改善箇所説明図

エンジンリターダ
上面視

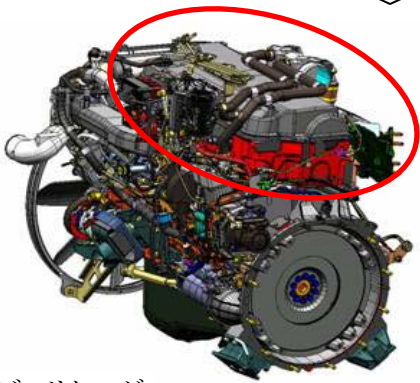
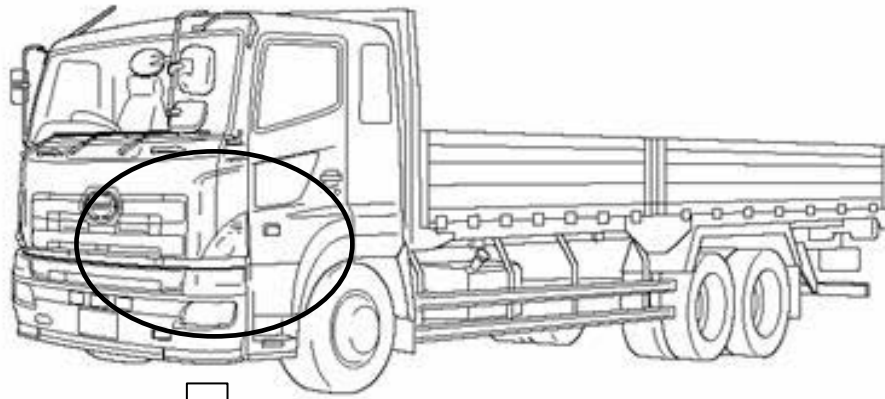
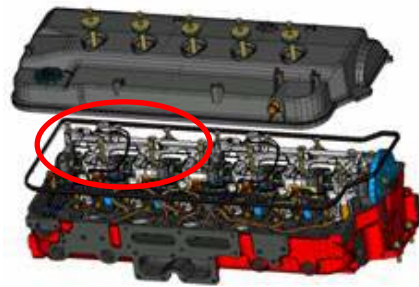
基準不適合発生箇所

エンジンリターダ(圧縮開放ブレーキ)において、エキゾーストバルブの作動範囲が過大となることがあるため、当該バルブとピストンが干渉し、原動機の異音または異常振動が発生することがある。そのため、そのまま使用を続けると、エキゾーストバルブが破損して、最悪の場合、原動機が停止し、再始動できなくなるおそれがある。

全車両、エンジンリターダ(圧縮開放ブレーキ)の油圧回路の構成部品(コントロールバルブ・スレーブピストンアウト及びスレーブピストンスプリング)を対策品に交換する。

識別 : ネームプレートの車両内上側の取付ビス頭部に黄色ペイントを塗布する。
